**Expertise sur les deux
solutions alternatives du
débat public sur le projet
CDG Express**

2 février 2004

Version 2-03

Figure 1 Tracé du projet officiel (en bleu) et des deux propositions alternatives (en rouge et vert)

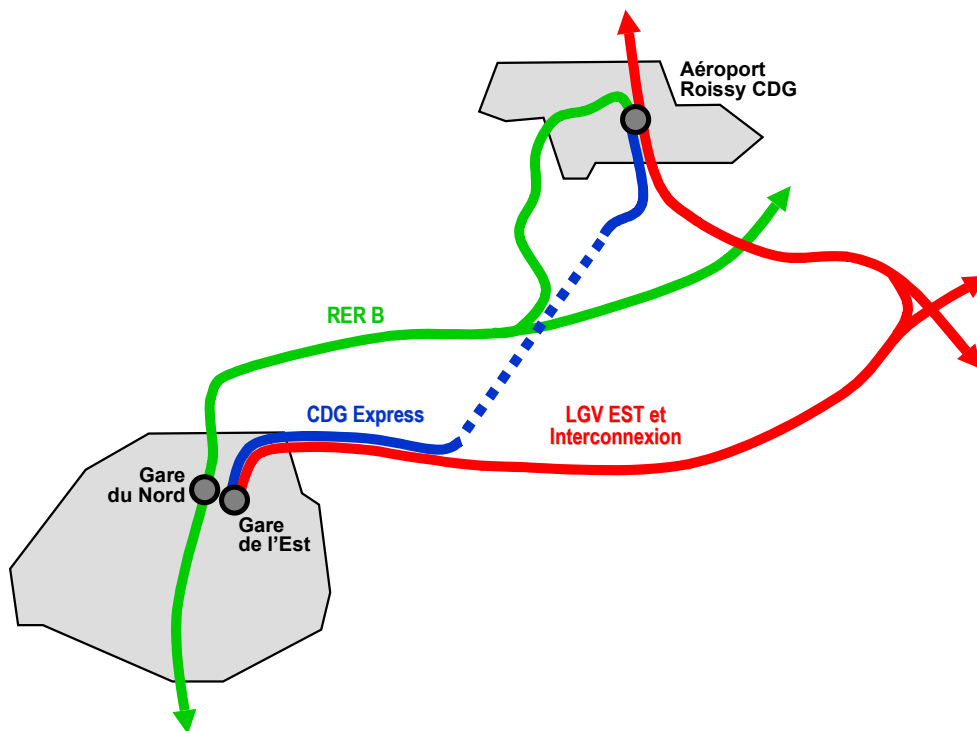
La proposition de la FNAUT n'est pas réalisable sans aménagements lourds en région parisienne et sur la ligne d'Interconnexion TGV.

Cette proposition fait état de **nombreux éléments intéressants et mérite d'être approfondie.**

Figure 13 Taux d'occupation de différentes gare européennes

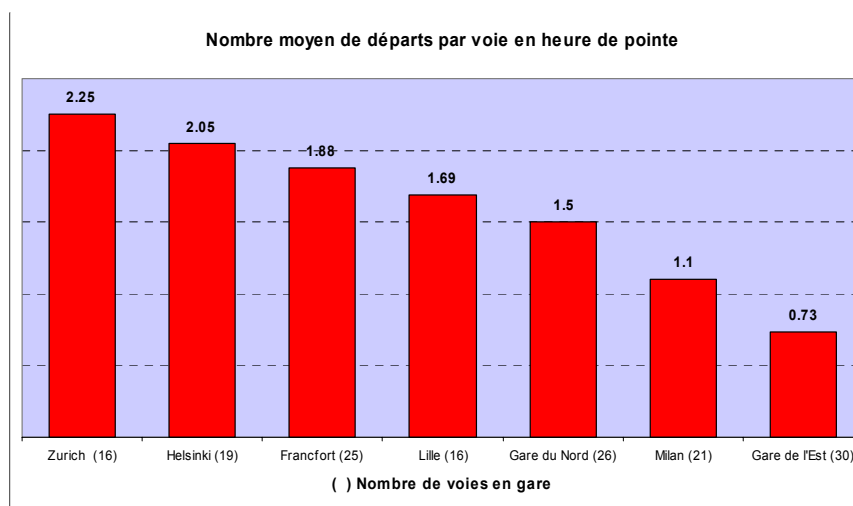
Cette comparaison montre que la Gare du Nord présente un taux d'utilisation moyen inférieur à d'autres gares européennes.

Ce premier constat semble donc indiquer la possibilité d'utiliser la Gare du Nord comme terminal parisien pour CDG Express. Une analyse approfondie des mouvements en gare et des conflits de cisaillement entrée/sortie est toutefois nécessaire avant de pouvoir donner un avis final sur ce sujet et d'identifier les voies susceptibles d'accueillir les convois CDG Express.

Le graphique montre aussi que le taux d'occupation de la Gare de l'Est est de moitié inférieur à celui de la Gare du Nord. Son utilisation comme terminal parisien s'avère par conséquent théoriquement plus aisée. Le plan de voie de l'avant-gare suggère la possibilité de créer un raccordement qui s'insère « au bon endroit ». Une étude de détail doit être menée à ce sujet et doit vérifier la faisabilité d'insertion dans le tunnel d'Eole pour assurer la compatibilité avec LNRVS.

Figure 14 Les deux variantes de VSCDGE : la « boucle sud » et les voies rapides « Aulnay-Mitry » (en bleu les voies RER, en vert les voies rapides et en rouges les goulets d'étranglement)

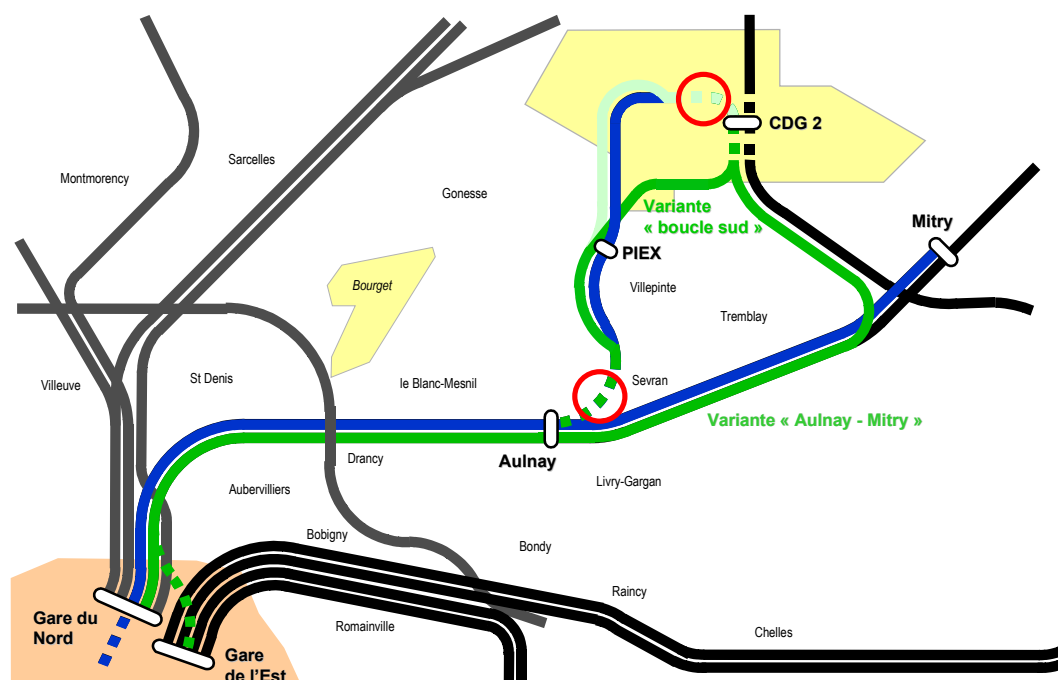
Afin de limiter les effets du goulet d'étranglement situé entre l'entrée du tunnel d'accès à CDG 1 et la gare même, VSCDGE propose la réalisation d'une boucle permettant un accès à la gare de CDG 2 par le sud.

Cette variante peut résoudre en partie les problèmes de capacité dans la partie nord du tracé, mais n'apporte aucune solution aux autres questions soulevées précédemment :

- goulet d'étranglement de la tranchée couverte de Sevrans-Beaudotte,
- difficulté d'exploitation de LRNVS,
- pas de service amélioré de PIEX,
- terminal du RER B à CDG 1.

Cette variante a été évoquée par le Maître de l'Ouvrage (RFF) et VSCDGE. Elle préconise l'utilisation des voies rapides depuis Aulnay en direction de Mitry, dont les capacités disponibles augmentent grâce au quadruplement complet de la branche de Mitry.

Un raccordement est à créer à la hauteur de l'intersection entre la ligne d'interconnexion TGV et la branche de Mitry. Depuis ce secteur, une double voie permettrait de rejoindre la gare CDG 2 (configuration à définir).

Cette variante permet de réduire les temps de parcours à environ 19-20 minutes entre Paris et l'aéroport, ce qui permet de respecter le temps de parcours maximal admis par le projet de service de CDG Express.

La proposition est globalement réalisable et semble être une alternative tout à fait intéressante au projet actuel.

Une série d'études complémentaires devra être menée afin de déterminer la configuration finale de cette proposition :

- Raccordement entre la branche de Mitry et l'Interconnexion TGV,
- Aménagement de l'infrastructure et adaptation de l'exploitation de la ligne d'Interconnexion TGV,
- Aménagement de l'infrastructure et adaptation de l'exploitation de la gare CDG 2,
- Aménagement de l'infrastructure et adaptation de l'exploitation du nœud d'Aulnay, en particulier pour éviter les conflits entre les trains voyageurs rapides et les trains fret plus lents,
- Accessibilité de la Gare du Nord,
- Raccordement avec la Gare de l'Est et avec Eole.

Figure 15 Evolution de l'utilisation de la capacité

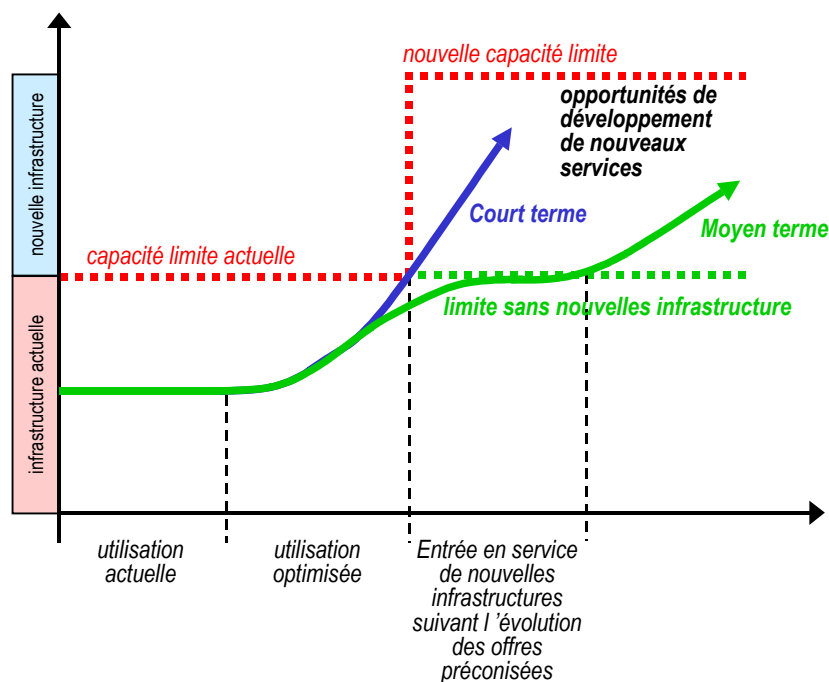
Il est évident que les capacités existantes doivent être utilisées de la manière la plus rationnelle possible afin d'éviter des investissements non nécessaires. Cependant, dès que l'on atteint la « limite de capacité » (c'est-à-dire que l'infrastructure est saturée et ne peut plus accueillir de nouvelles circulations) il est impensable de développer de nouveaux services ferroviaires sans la création de nouvelles infrastructures.

Dans la proposition VSCDGE, cette situation se produit par exemple sur le tronçon Paris – Aulnay. En effet, sur les voies rapides circulerait de 4 à 6 TER Picardie², 4 trains CDG Express et 2 trains LRNVS (sans tenir compte des trains fret qui devraient accéder au triage du Bourget).

Il semble donc que sur cette pénétrante, on va rapidement atteindre les limites de capacité (et des voies bis et des voies rapides) et qu'il sera donc difficile de développer ultérieurement de nouveaux trafics sur ce couloir.

Figure 16 Comparaison de la proposition VSCDGE et la variante des experts

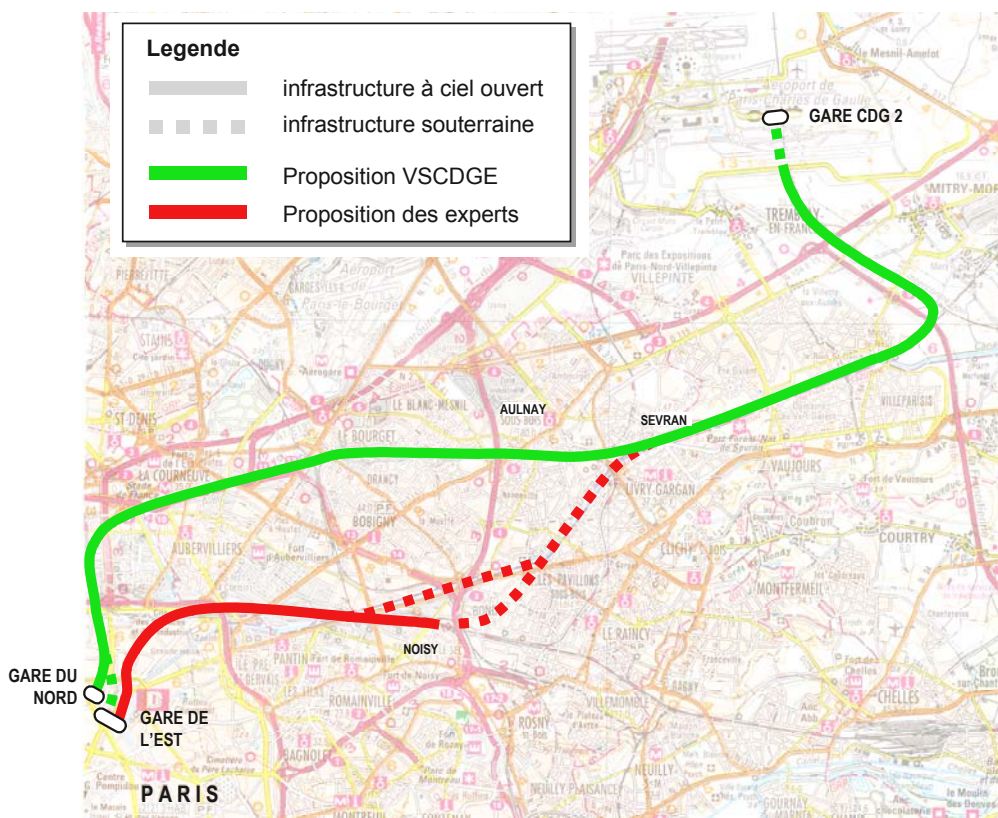
Afin de préserver une partie de ces capacités, les experts proposent d'étudier une sous-variante de tracé à la proposition VSCDGE qui présente les caractéristiques suivantes :

- utilisation de l'Interconnexion TGV et les voies rapides Mitry – Aulnay, comme dans la proposition VSCDGE
- création d'un raccordement à la hauteur de Sevrans – Livry et s'écarter de la ligne actuelle pour rejoindre le Canal de l'Ourcq,
- construction d'un tunnel **sous le Canal de l'Ourcq** jusqu'à la hauteur de Les Pavillons-sous-Bois,
- à la hauteur du coude du canal continuer sous le canal en direction de Pantin ou suivre le tracé du projet actuel en direction de Noisy (l'endroit d'insertion idéal devra être défini lors des études de détail)

Cette variante libère des capacités sur les voies rapides entre Aulnay et la Gare du Nord, préserve l'environnement bâti grâce à un tunnel situé sous le Canal de l'Ourcq, permet d'accéder à la Gare de l'Est et de se raccorder avec le tunnel Eole.

Des études de détail devront être menées pour analyser les réserves de capacité existantes entre la Gare de l'Est et Noisy et estimer les aménagements qui permettront à l'avenir le développement du trafic.
